Indicazioni per il montaggio della pompa per refrigerante WPS3025 per BMW 135i, 335i, 535i, 640, 740i a partire dal model year 2007

Fig. 1

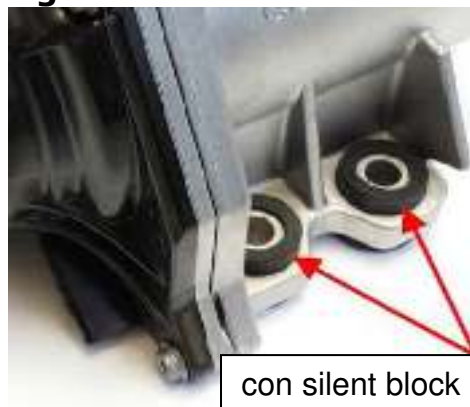
La pompa elettrica per refrigerante rimossa può essere dotata nei 3 punti di fissaggio (fig. 1) di silent block premontati di cui non è dotata la nuova pompa per refrigerante WPS3025. Le vecchie viti di fissaggio non sono adatte.

Non si possono utilizzare le viti di alluminio rimosse (M8x36), che devono essere sostituite con viti di acciaio più corte (M8x26). A tal fine si utilizza il kit di montaggio MS50, disponibile separatamente (fig. 3).
